ELECTRICAL SYSTEM

概要・ライティングシステム

変更内容は下記の通り。(※印のみ本編に記載)

ライティングシステム

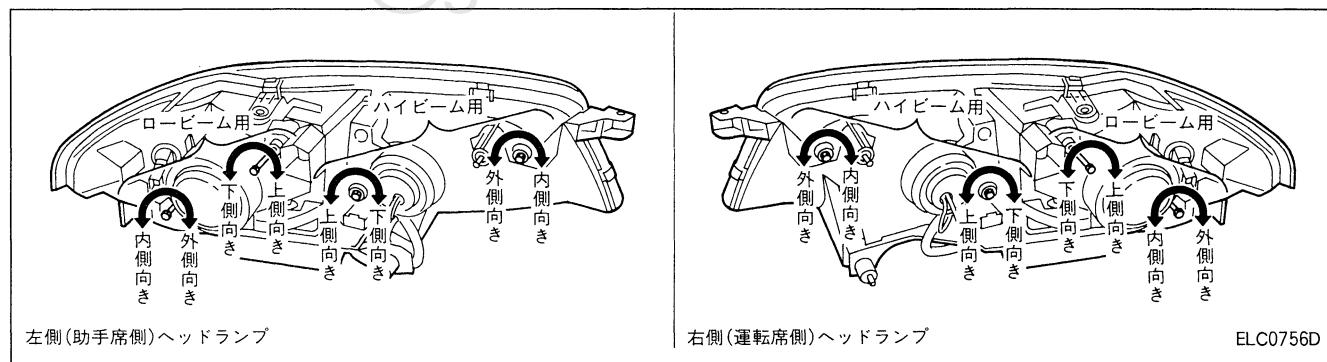
※ キセノンランプ及びリヤフォグランプ採用。(GT-R系のみ)

バルブ交換

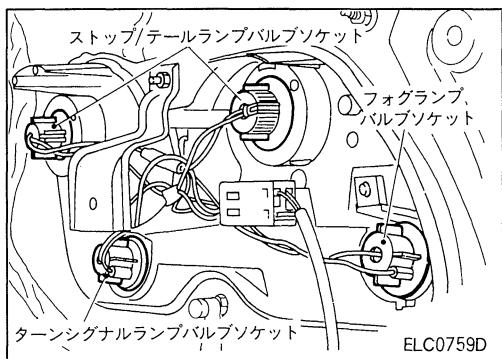
キセノンバルブ交換はヘッドランプ本体を外して交換していましたが、ヘッドランプ脱着作業を省略し、車載状態でバルブ交換を行う整備作業に変更しました。(注)

- ・右側キセノンバルブ交換は、ウォッシャータンクを取り外して行うこと。
- ・左側キセノンバルブ交換は、ヘッドランプ本体を取り外して行うこと。
